日本原燃株式会社	
資料番号	遮蔽 01 <u>R 3</u>
提出年月日	令和 4 年 <u>1 月 28 日</u>

設工認に係る補足説明資料

遮蔽設計の基本方針に関する

燃料加工建屋に係る既認可からの変更点について

第 3.1.1-1 図 排気筒の位置変更

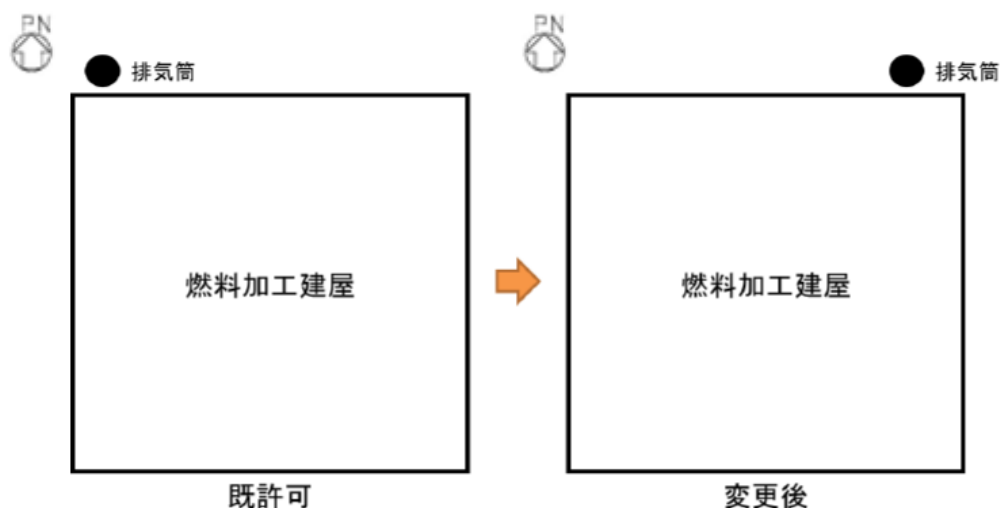
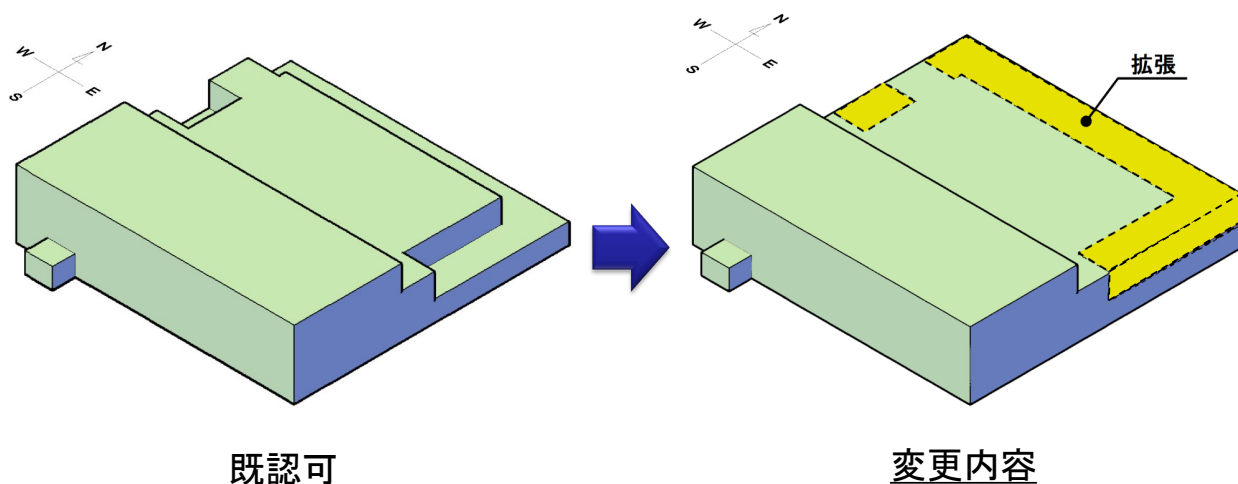
燃料加工建屋に支持される排気筒は、燃料加工建屋北西側外壁面に設置していたが、約70m東へ移動させ、北東側外壁面に設置する変更を行う。

また、排気筒の高さについては、25mから20mに変更する。

既認可の設計では、排気筒につながる気中ダクトが貯蔵容器搬送用洞道の上部を通過していたが、貯蔵容器搬送用洞道の工事と気中ダクト及び排気筒の工事を独立して行うために、設置位置を気中ダクトが貯蔵容器搬送用洞道の上部を通過しない北東側に変更した。

高さについては、万一転倒した場合であっても再処理施設のウラン・プルトニウム混合酸化物貯蔵建屋に波及的影響を及ぼさないようにするために、既認可より5m低くした。

第 3.2.3-1 図 建屋壁遮蔽の変更(輸送容器保管室北東部抜粋)

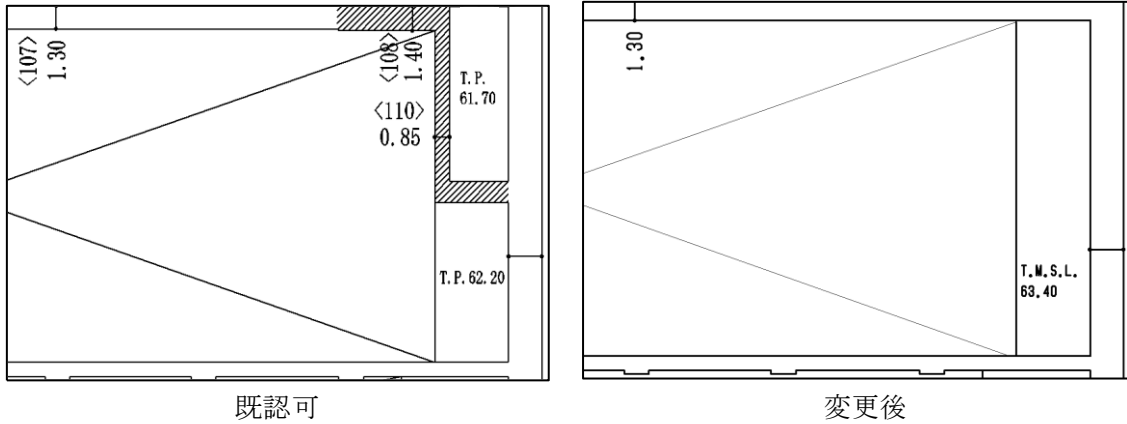
第 3.2.3-1 図に示すとおり、既認可において<108><110>を付していた建屋壁遮蔽の形状と厚さを変更している。変更後の厚さは、既認可で<107>を付していた建屋壁遮蔽と同じ1.30であり、北側の部屋は共に非管理区域であることから、本変更は既認可の評価に包絡されるものであり、評価への影響はない。

また、加工施設からの直接線及びスカイシャイン線による公衆被ばく評価における遮蔽体である燃料加工建屋の外壁の範囲が建屋の増床に伴い変更となった。ただし、新たに外壁となった範囲についても必要厚さ(コンクリートで120cm以上)を満

足することから、評価への影響はない。
